Pilny komunikat dotyczący bezpieczeństwa**Wszczepialny system do monitorowania rytmu serca™ Reveal LINQ z TruRhythm™**

Detekcja bradykardii i pauzy wyłączona po częściowym resecie elektrycznym

Dostępna aktualizacja oprogramowania

Nr referencyjny Medtronic: FA978 Faza II

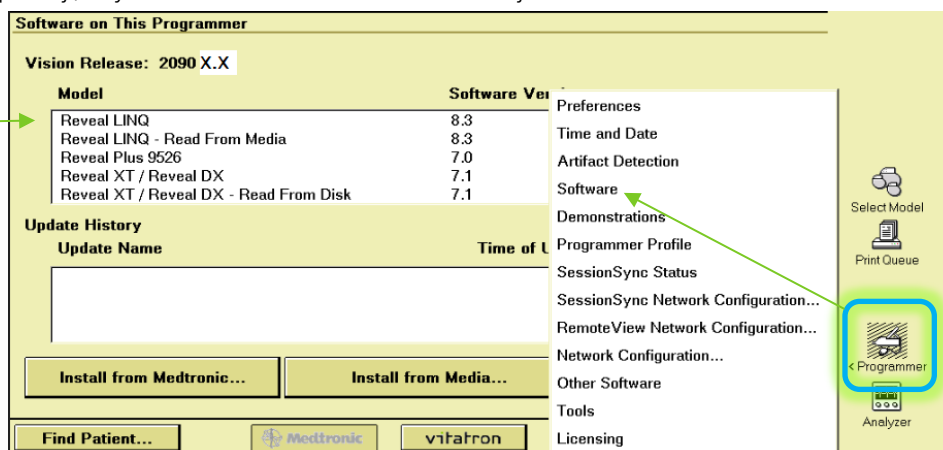
Jak sprawdzić, czy rejestrator rytmu serca Reveal LINQ Pacjenta otrzymał aktualizację oprogramowania?

Lekarze mogą sprawdzić, czy rejestrator rytmu serca Pacjenta otrzymał aktualizację oprogramowania, weryfikując identyfikator konfiguracji urządzenia za pomocą programatora 2090 lub Encore (LMM nie wyświetli identyfikatora konfiguracji). Aby zlokalizować identyfikator konfiguracji urządzenia, należy wejść do sesji kontrolnej i wydrukować raport parametrów. Wszystkie rejestratory rytmu serca Reveal LINQ, które otrzymały aktualizację oprogramowania, będą miały identyfikatory konfiguracji zakończone cyfrą "1" (np. X-X-X-1).
